東海第二発電所 審査資料	
資料番号	PS-2-1 改6
提出年月日	2021年9月13日

東海第二発電所

設置許可基準規則等への適合性について

補足説明資料

図6 【変更後】「雰囲気圧力・温度による静的負荷（格納容器過圧・過温破損）」の作業と所要時間（代替循環冷却系を使用できない場合）

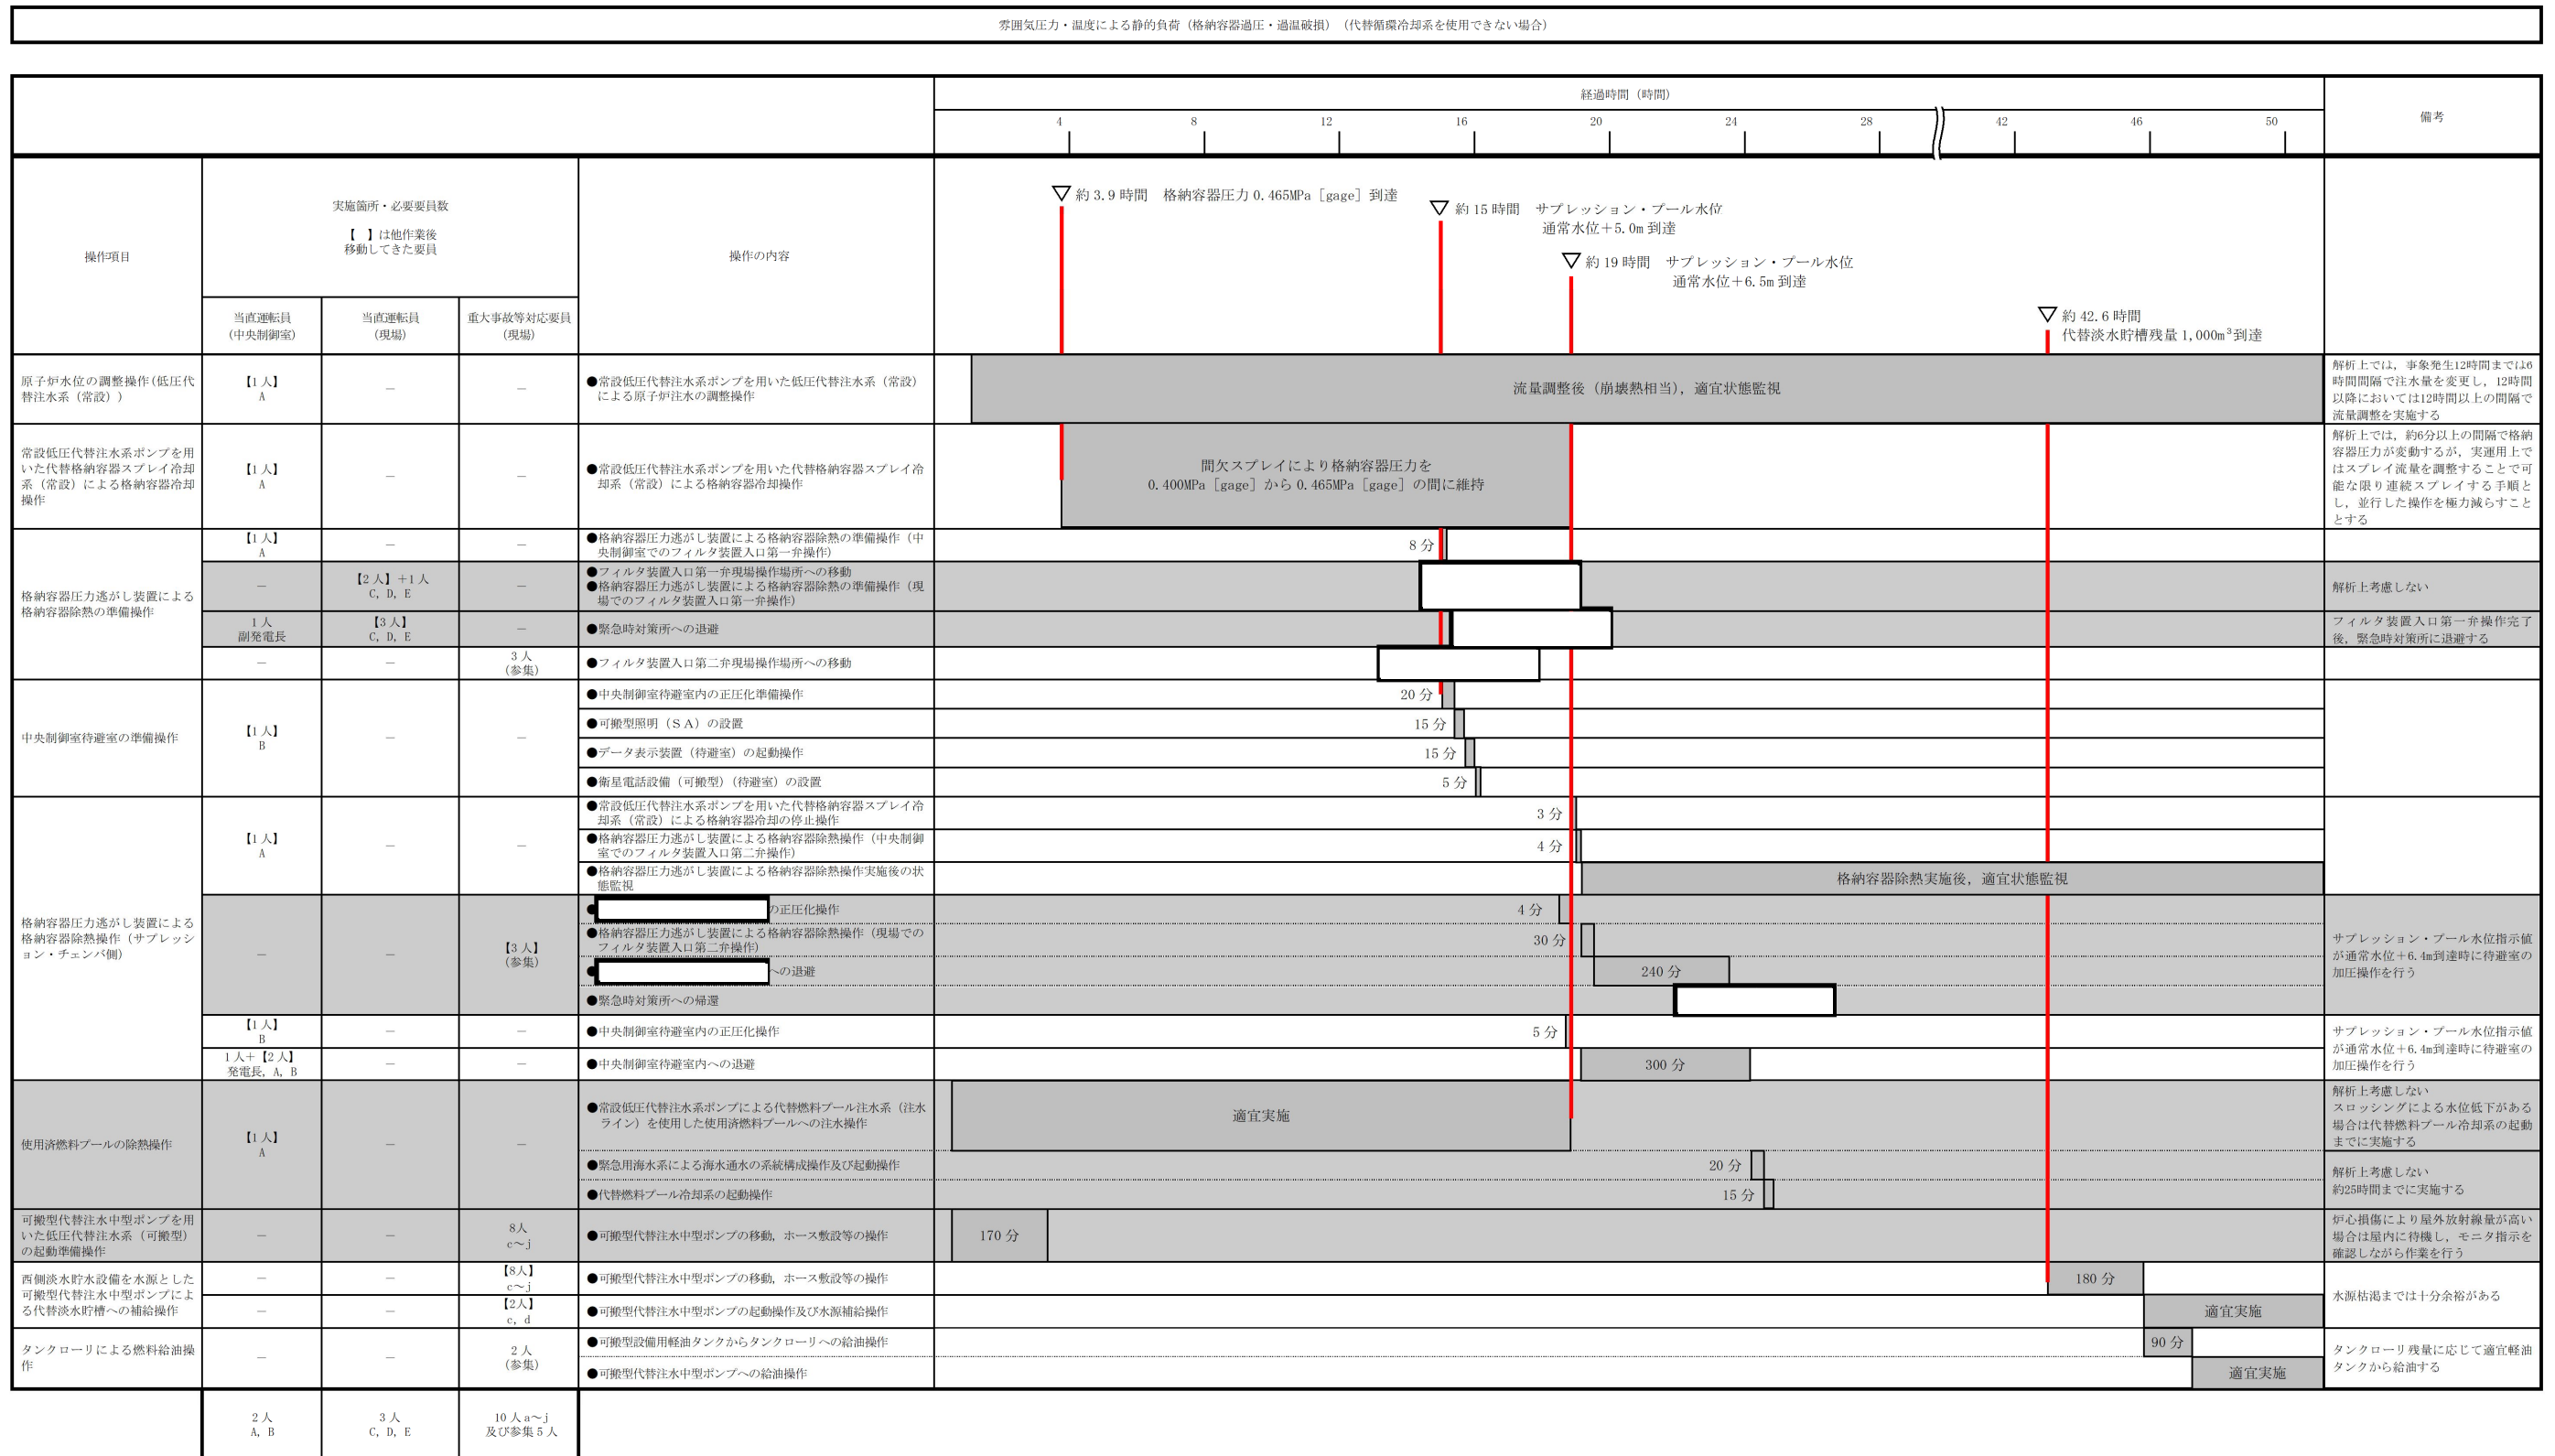
中央制御室換気系空気調和機ファン，中央制御室換気系フィルタ系ファン，中央制御室換気系フィルタユニット並びに原子炉建屋ガス処理系の非常用ガス処理系排風機及び非常用ガス再循環系排風機は，重大事故等時においても設計基準対象施設として使用する場合と同じ系統構成で切替えが発生しないため，速やかに使用が可能な設計とする。起動のタイムチャート（有効性評価より抜粋）を，図6に示す。

起動のタイムチャートは，格納容器圧力逃がし装置の兼用化に伴い変更はあるが，設備の設計に変更はなく，切替えは発生しないため，適合性評価への影響はない。

第1図 FV兼用化に伴う系統構成及び配置変更概要図

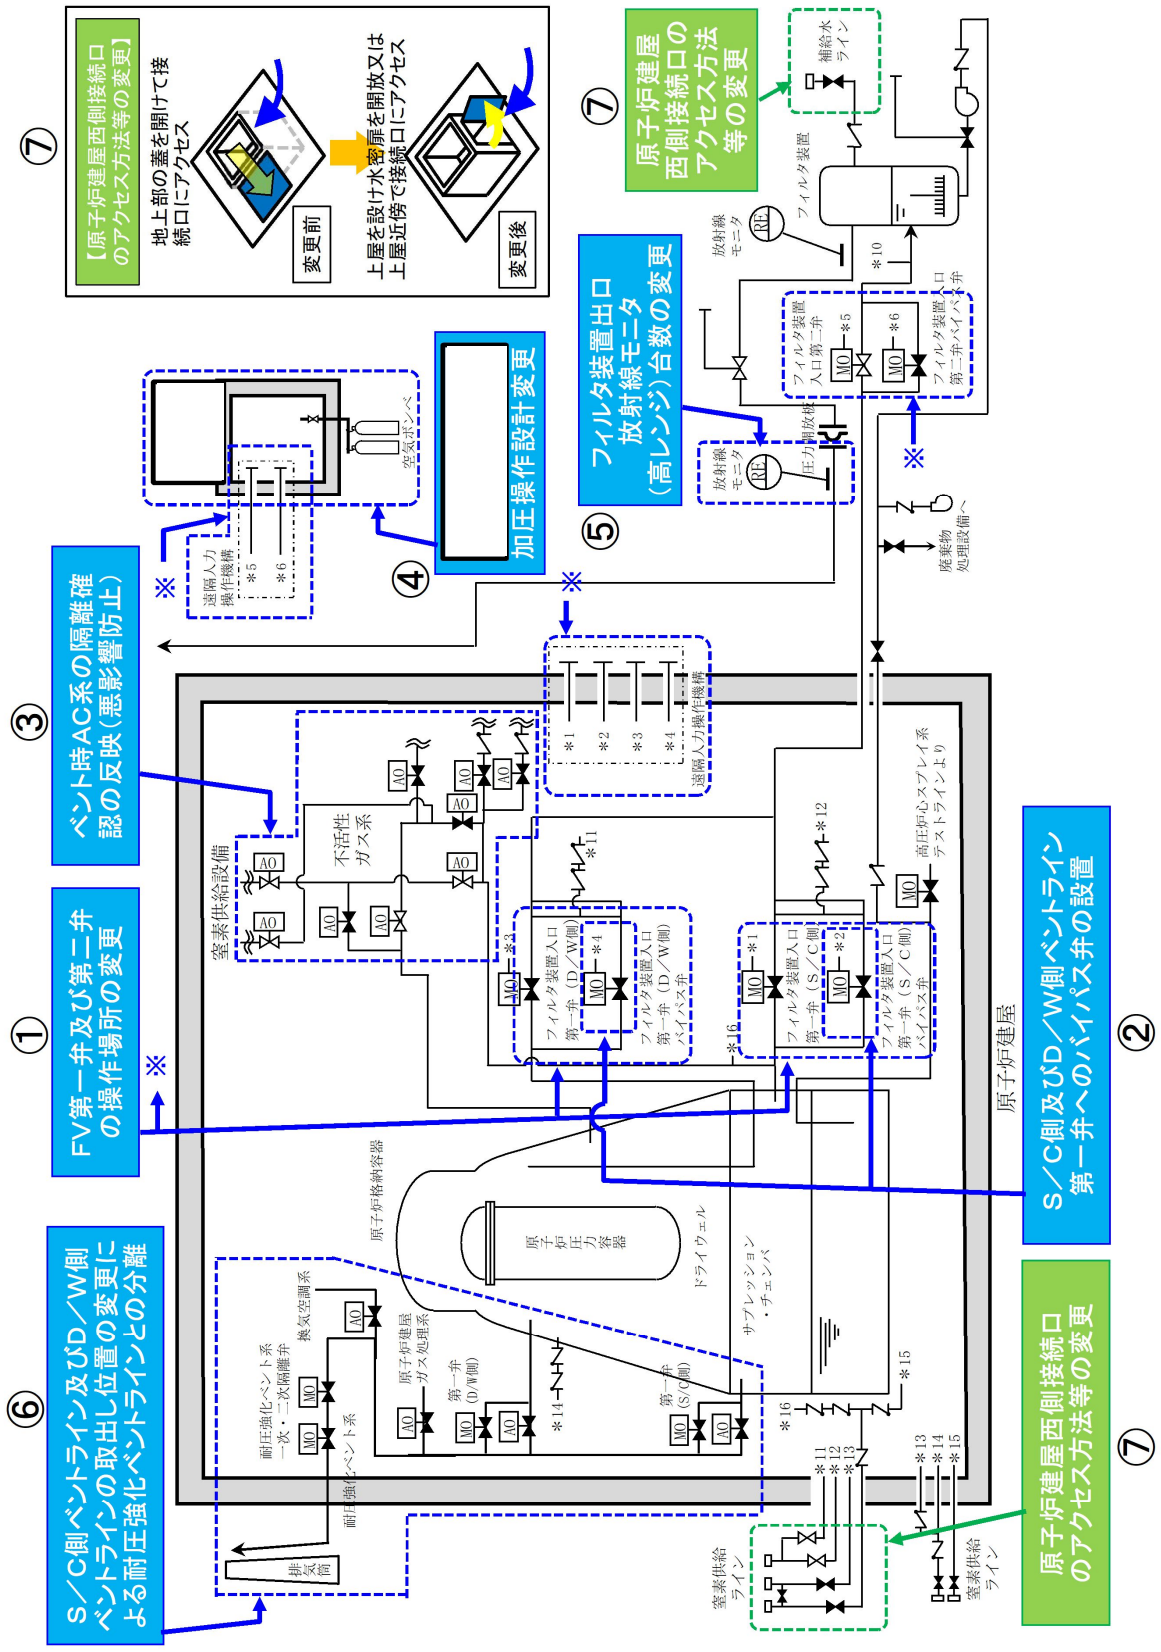
(a) フィルタ装置入口第一弁（S / C側）及びフィルタ装置入口第一弁（S / C側）バイパス弁の操作（第1図参照）

フィルタ装置入口第一弁（S / C側）及び同バイパス弁の現場操作を原子炉建屋附属棟2階で行う手順としていたが、FV兼用化に伴いベントライン（S / C側）の取出し位置が変更（第1図①）になったことから、操作場所が [] に変更となった。

フィルタ装置入口第一弁（D / W側）の現場操作を原子炉建屋附属棟屋上で行う手順としていたが、FV兼用化に伴いベントライン（D / W側）の取出し位置が変更（第1図①）になったことから、フィルタ装置入口第一弁（D / W側）及び同バイパス弁の操作場所が [] に変更となった。

フィルタ装置入口第二弁は原子炉建屋廃棄物処理棟3階から操作を行う手順としていたが、FV兼用化に伴いベントラインが変更となったことから、操作場所が
に変更となった。（第1図①）

の正圧化に係る準備操作は原子炉建屋廃棄物処理棟で操作を行う手順としていたが、FV兼用化に伴い設置場所がに変更となった。（第1図①）

FV兼用化に伴い、原子炉建屋西側接続口の設置場所が地下から地上（上屋設置）へ変更となる。これに伴い、第2図に示すとおり同接続口へアクセスする際の蓋開放作業が不要となり、アクセス性が向上した（所要時間20分の短縮）。よって、同接続口を使用する作業（可搬型設備を用いた水源からの送水、不活性ガス置換、電源の供給作業等）の対応手順について、蓋開放手順を削除するとともに、所要時間の短縮をタイムチャートに反映した。

また、FV兼用化に伴いフィルタ装置スクラビング水補給ライン接続口の設置場所がFV格納槽付近から原子炉建屋西側接続口付近に変更となる。（第1図⑦）従来は原子炉建屋西側接続口と同様に設置場所が地下であり、アクセスする際の蓋開放作業が必要であったが、変更後はアクセス方法が原子炉建屋西側接続口と同様に蓋開放が不要となり、アクセス性が向上した（所要時間35分の短縮）。このため、フィルタ装置スクラビング水補給ライン接続口を使用する作業（フィルタ装置スクラビング水補給及び移送）の対応手順について、蓋開放手順を削除するとともに、所要時間の短縮をタイムチャートに反映した。
